SERVICE INFO – LuK 0079

ערכת תיבת הילוכים 02J של LuK

תכולת מארז אופטימלית

מק"ט: 462 0056 10

שרוול מוביל בעל טבעת או (אורינג) ואטם ציר המותקנים מראש במפעל הייצור

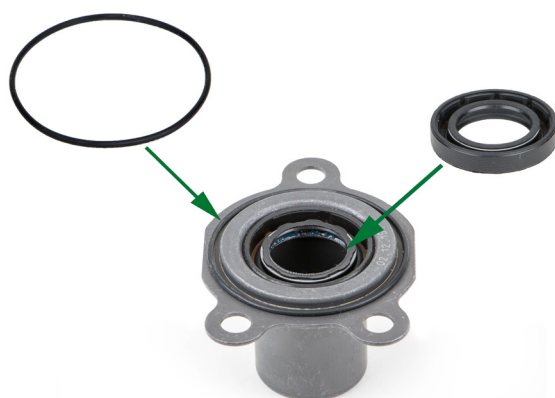
תכולת המארז של ערכת תיבת הילוכים של LuK עברה שינוי והפכה אופטימלית ויעילה יותר.

השרוול המוביל בעל טבעת או (אורינג) ואטם ציר המותקנים מראש במפעל הייצור מחליפים את הרכיבים הבודדים הקיימים בערכה הנוכחית. במהלך תקופת המעבר, שני האטמים ושני השרולים המובילים אשר מותקנים מראש במפעל הייצור יהיו כלולים במארז ערכת תיבת הילוכים.

קיימות 2 צורות תיקון:

1. הסר את אטם הציר וטבעת ה-או (אורינג) מהשרוול המוביל הישן והחלף אותם באמצעות שני האטמים החדשים.
2. התקן את השרוול המוביל בעל האטמים אשר הותקנו מראש במפעל הייצור.
